D O D A T E K č . 1 K E S M L O U V Ě O D Í L O

Rekonstrukce silnice III/15523 Borovnice

ZMĚNOVÝ LIST č. 1 Rekonstrukce silnice III/155223 Borovnice	
Navrhovatel změny:	
STRABAG a.s.	
Změněný objekt:	
SO 101	
Seznam projektové dokumentace týkající se změny:	
Odůvodnění změn:	
Mělké uložení inž. sítí (STP)	
a změna způsobu provedení sanace aktivní zony 0,150 km - KÚ	
Souhrn nákladů :	
Vícepráce:	
bez DPH	
DPH	21%
celkem s DPH	
Méněpráce:	
bez DPH	
DPH	21%
celkem s DPH	
Celkem bez DPH	
Celkem DPH	21%
Celkem s DPH	
Dopad změny na termín dokončení díla :	
ne	
Za zhotovitele:	Za projektanta:
STRABAG a.s. inženýrský závod České Budějovice IIIH 31.370 06 České Budějovice	AD2projekt s.r.o. Kovo nádraží 448/7 01 České Budějovice IČ: 28149271 IČ: C28149271
Za TDI :	Za objednatele:
U CIHELNY 687 373 12 BORO VANY mobil: 733 222 222	Společnost Nerovnice (10)
Přílohy:	
rozpočet	protokoly o zkouškách
zápis geotechnika	vyjádření projektanta

ZMĚNOVÝ LIST č. 2 Rekonstrukce silnice III/155223 Borovnice
Navrhovatel změny:
STRABAG a.s.
Změněný objekt:
SO 101
Seznam projektové dokumentace týkající se změny:
Odůvodnění změn:
Změna způsobu provedení sanace aktivní zony ZÚ - 0,150 km z důvodu neúnosné z

**Protokol o zkoušce statická zatěžovací zkouška dle ČSN 72 1006 — 300**

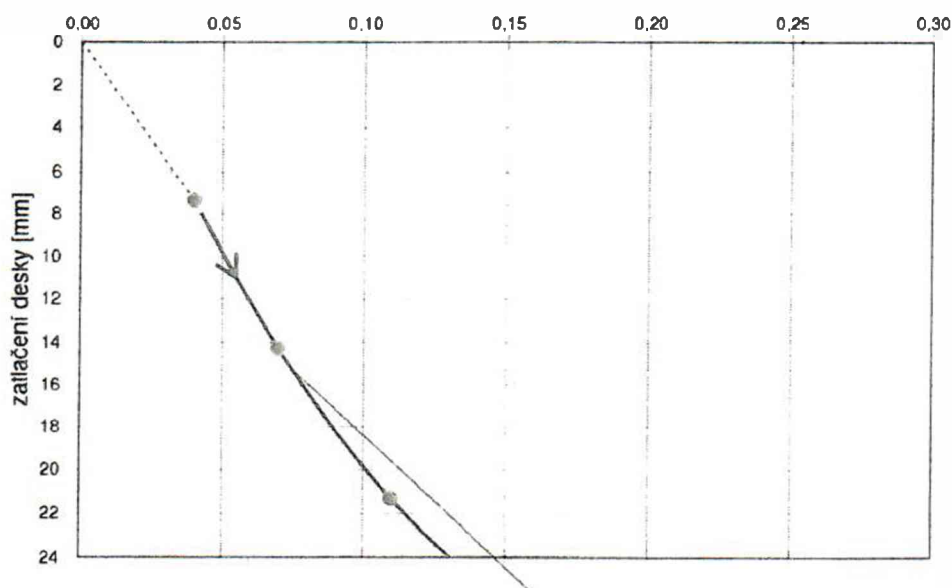
Zkouška byla přerušena z důvodu překročení maximálního rozsahu úhykoměru.

Protokol o zkoušce statická zatěžovací zkouška dle ČSN 72 1006 — 300

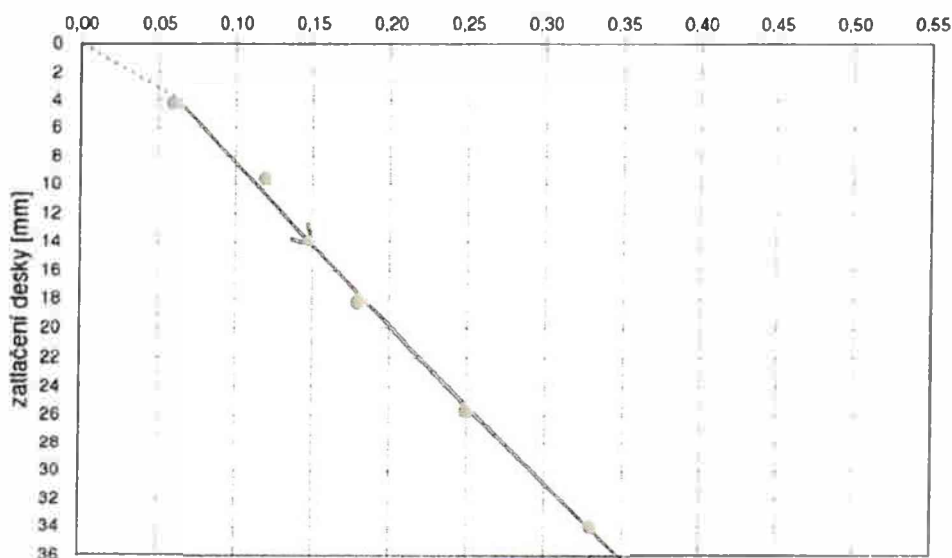
V průběhu měření došlo k zaboření desky do podloží a překročení rozsahu měřidla. Výsledek NEMĚRITELNÉ.

VZOROVÝ PŘÍČNÝ ŘEZ S.O.101 - SIL.III/15523 měřítko 1:50

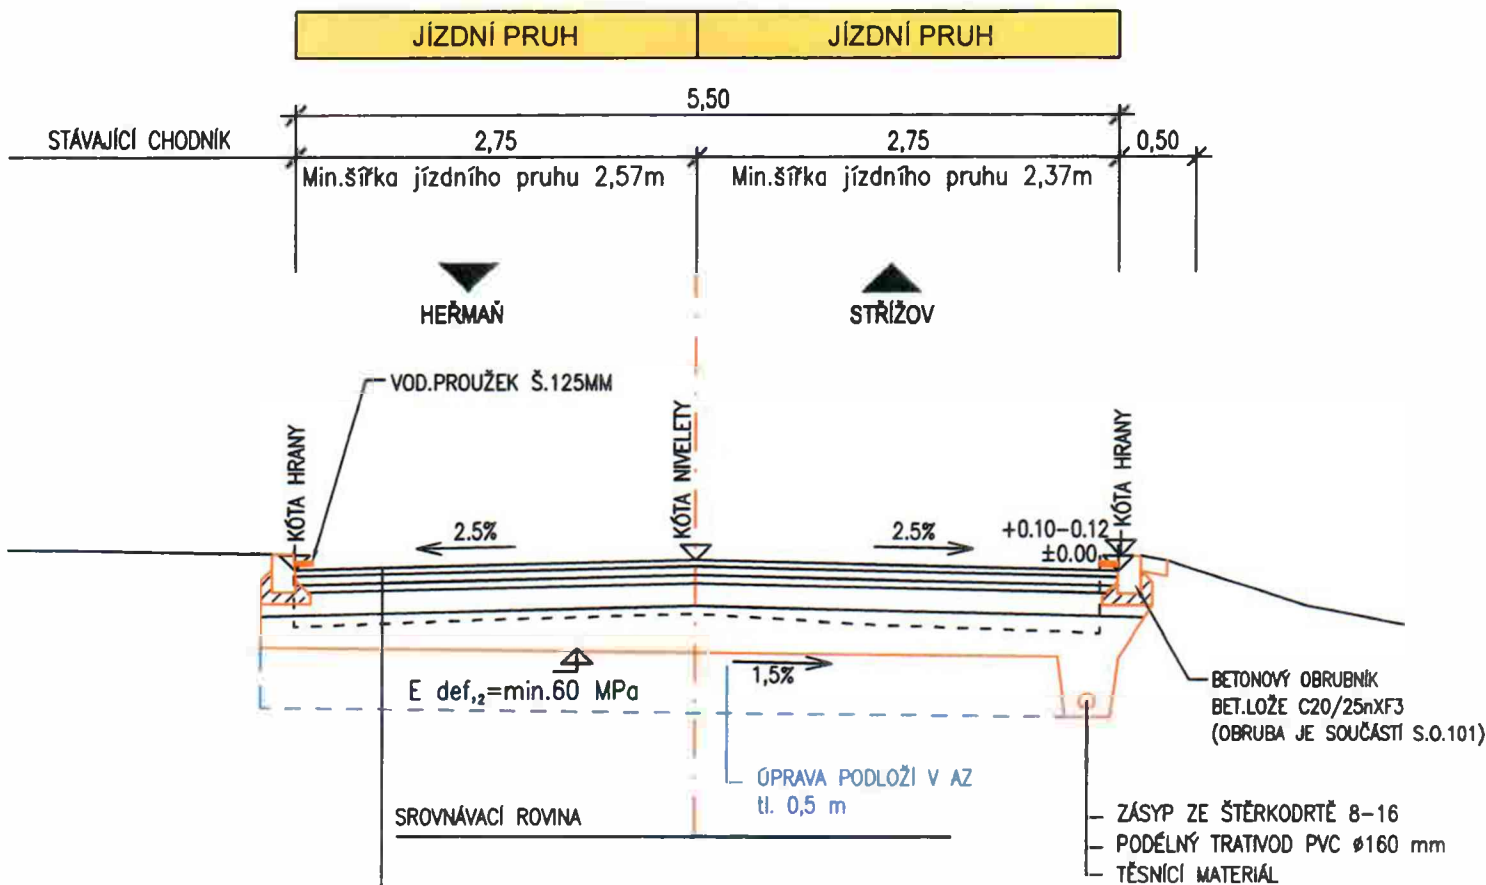
Souhlasím s navrženým řešením úpravy aktivní zóny dle návrhu [REDAKCE] (TPA ČR s.r.o.), kdy bude zemina v aktivní zóně upravena formou zlepšení zemín vápeno - cementovou stabilizací DOROSOL C50 v tl. 0,50 m od zemní pláně. Únosnost zemní pláně bude tímto dosažena Edef2 min. 60 MPa. Plocha úpravy je 1145 m².

V projektové dokumentaci byla navržena úprava aktivní zóny formou sanace podloží. Vzhledem k mělkému uložení inženýrských sítí (např. plynovod) není možné bez zásahu do těchto sítí takto navrženou úpravu aktivní zóny formou sanace (výměny podloží) provést.

Zároveň tímto dojde k úpravě příčného sklonu pláně a to na jednostranný sklon 1,5 % směrem do pravostranného trativodu.
